改善箇所説明図

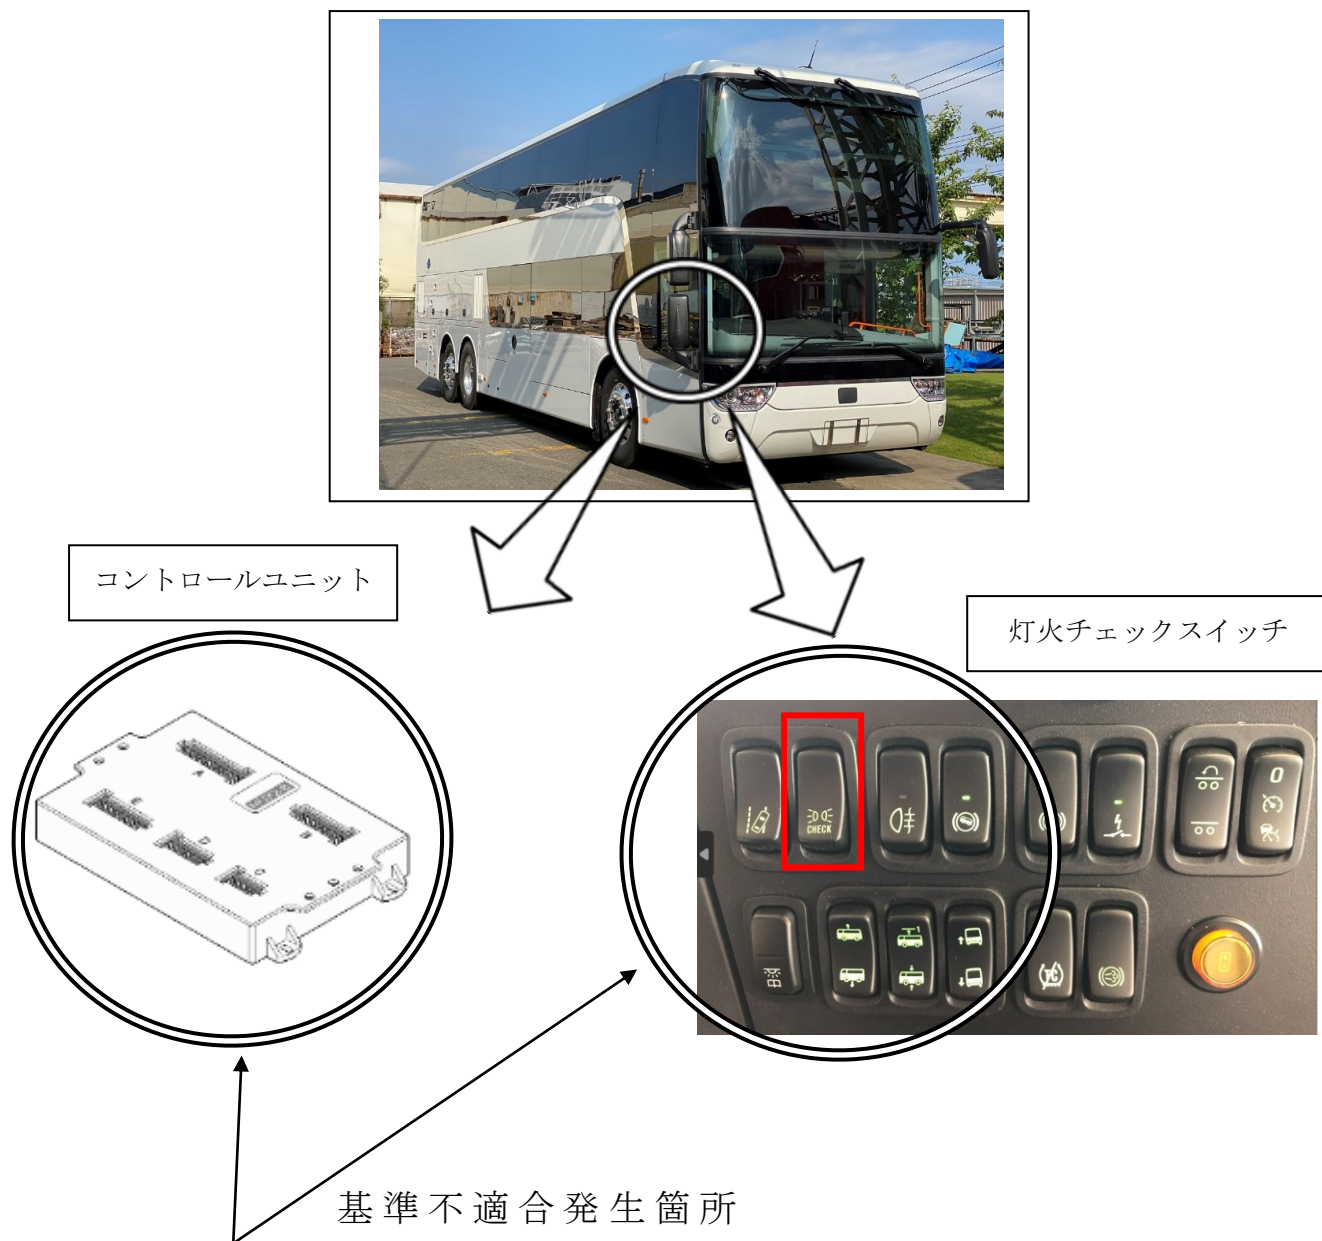
灯火類を制御するコントロールユニットのソフトウェアが不適切なため、車両の前方乗降ドアにある施錠スイッチでドアを施錠したときに、車体左側面にある方向指示器のみが不規則に点滅する。また運転席操作パネルにある灯火チェックスイッチを操作すると制動灯・後退灯等の全ての灯火が順次自動的に点灯と消灯を繰り返し保安基準に抵触する。

全車両、ソフトウェアを更新版にアップデートするとともに運転席操作パネルにある灯火チェックスイッチを取り外し当該機能を無効化する。

識別：前部乗降扉上部にある型式プレートに赤色ペイントを塗布する。
